Modulo per la presentazione delle osservazioni per i piani/programmi/progetti sottoposti a procedimenti di valutazione ambientale di competenza statale

ID:10855 Parco Eolico da 50,4 MW composto da 7 turbine e relative opere di connessione alla RTN situato nel comune di Isili (SU). Proponente: Sardeolica S.r.l.

TESTO DELL' OSSERVAZIONE

Allegato 3 - Planimetria delle Interferenze con impianto Sardeolica S.r.l

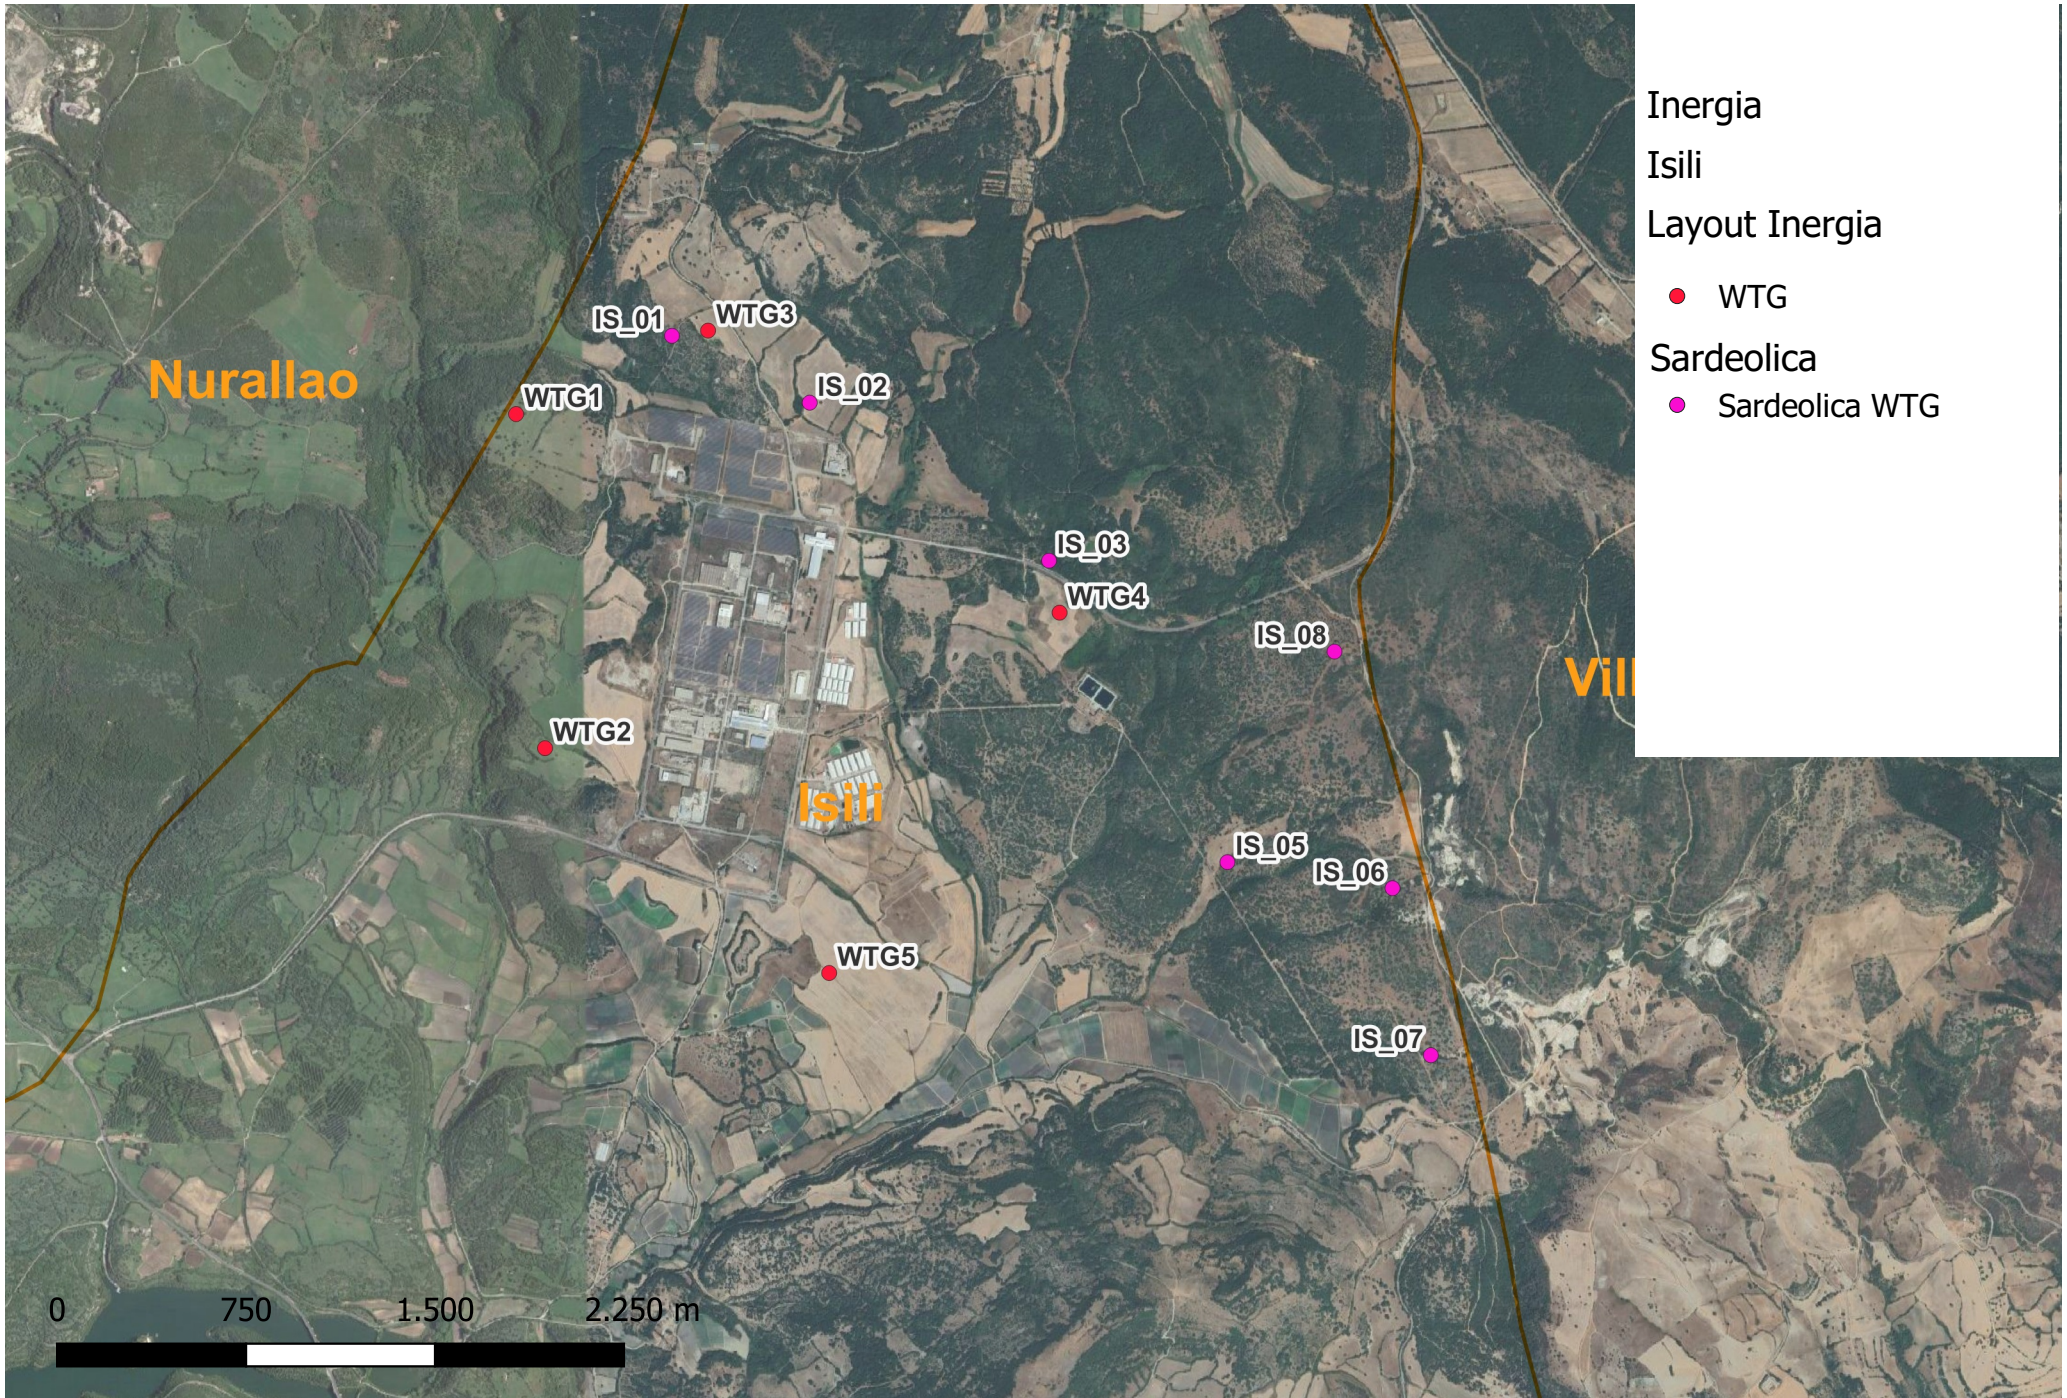
Dalla consultazione della documentazione progettuale dell'impianto di cui in oggetto, pubblicata unitamente all'Avviso al Pubblico sul Portale delle Valutazioni e Autorizzazioni Ambientali (VAS-VIA-AIA) del Ministero della Transizione Ecologica, **si evince che il posizionamento di due aerogeneratori di detto impianto risulta incompatibile con alcune turbine dell'impianto di Inergia**, come evidenziato dall'allegato "*Planimetria delle Interferenze con impianto Sardeolica S.r.l.*".

In particolare gli aerogeneratori IS_01 e IS_03 dell'impianto di Sardeolica S.r.l risultano distanti:

- WTG IS_01 circa **145 m** da WTG3 di Inergia
- WTG IS_03 circa **210 m** da WTG4 di Inergia

di analizzare le suddette interferenze segnalate tra i due impianti riferibili alla società Sardeolica S.r.l., verificando la concreta incompatibilità per interferenza degli aerogeneratori IS_01 e IS_03 con l'impianto di Inergia.
